Assunto: Lascas de tinta VOLISTA

Produtos afetados:

Cúpulas Volista StandOp que foram fabricadas até 31-Dez-2020.

A Maquet SAS/Getinge está iniciando uma Correção Voluntária de Dispositivo Médico para as Luzes Cirúrgicas VOLISTA StandOp devido à possibilidade de ocorrer descascamento de tinta no componente (referência ARD568801164) localizado na haste das cúpulas Volista StandOp.

FIGURA 1

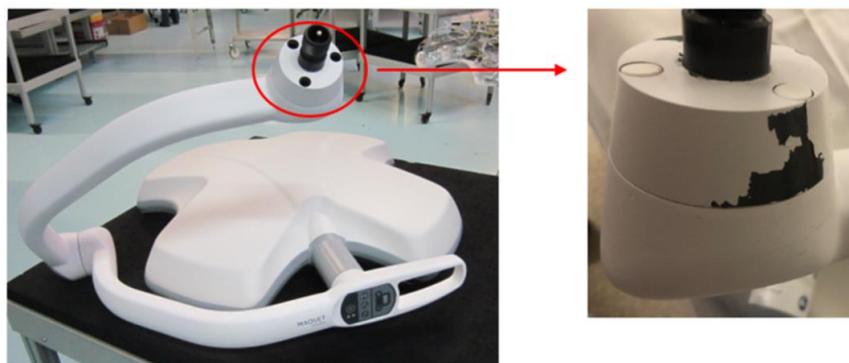
Foi verificado que a tinta pode vir a descascar em uma parte específica da haste. Portanto, existe o risco de que as partículas de tinta se soltem e caiam em campo de cirúrgico. O local com risco de ocorrência de descascamento da tinta está circulado em vermelho na Figura 1 abaixo:

Caso observe lascas ou descolamento de tinta, a Getinge recomenda que você pare de usar a Luz Cirúrgica VOLISTA StandOP e entre em contato com seu representante de serviço da Getinge para agendar uma consulta para substituir a peça gratuitamente.

Os representantes de serviço da Getinge inspecionarão o componente ARD568801164 durante a manutenção periódica e substituirão o componente se o problema for observado até abril de 2025. O componente também será substituído se o serviço da Getinge for contatado por um cliente para a observação de tinta lascada ou ausente no componente.

FIGURA 2

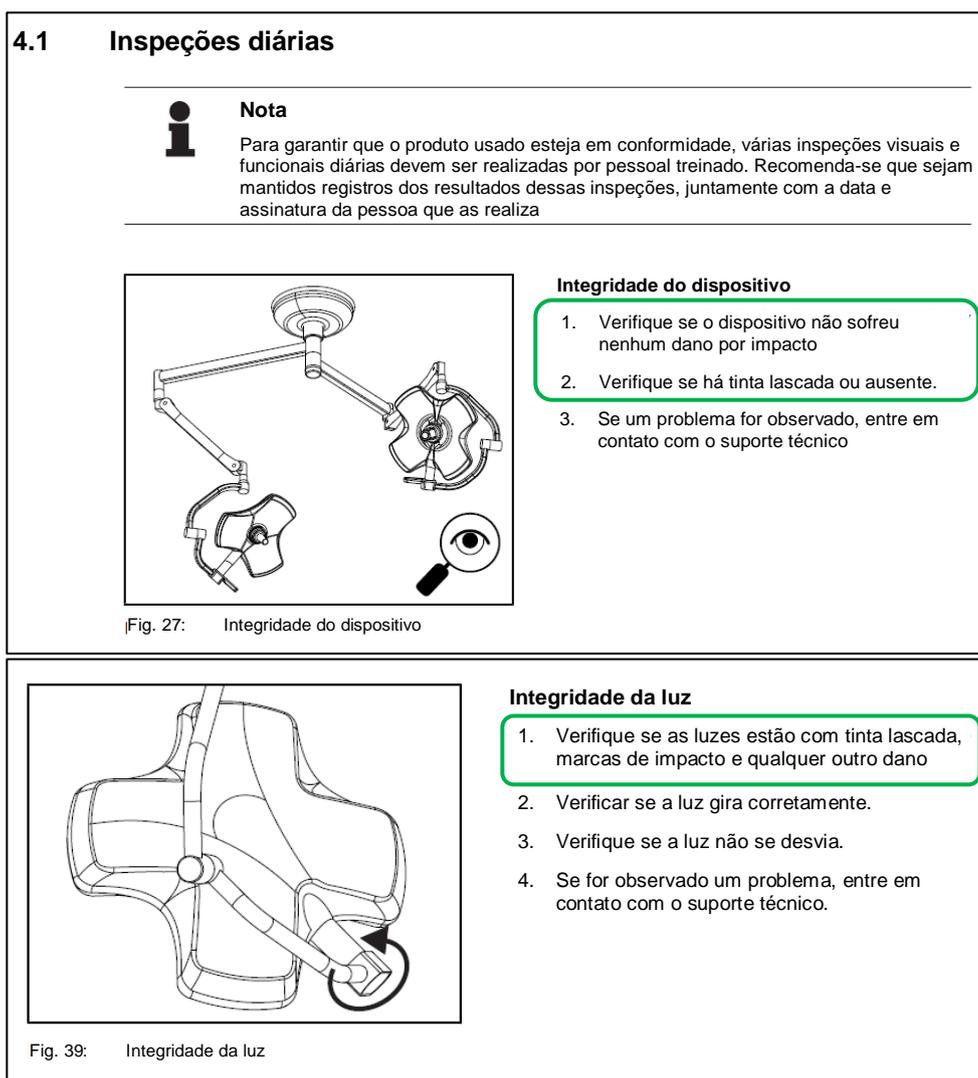
1. Certifique-se de que todos os usuários do Sistema VOLISTA em sua instalação estejam cientes desta notificação e encaminhe conforme necessário a todos os usuários atuais e potenciais em sua instalação.
2. Continue realizando inspeções diárias conforme as instruções (IFU), que incluem a verificação de tinta lascada ou ausente. Veja a Figura 2 abaixo para referência ao IFU.
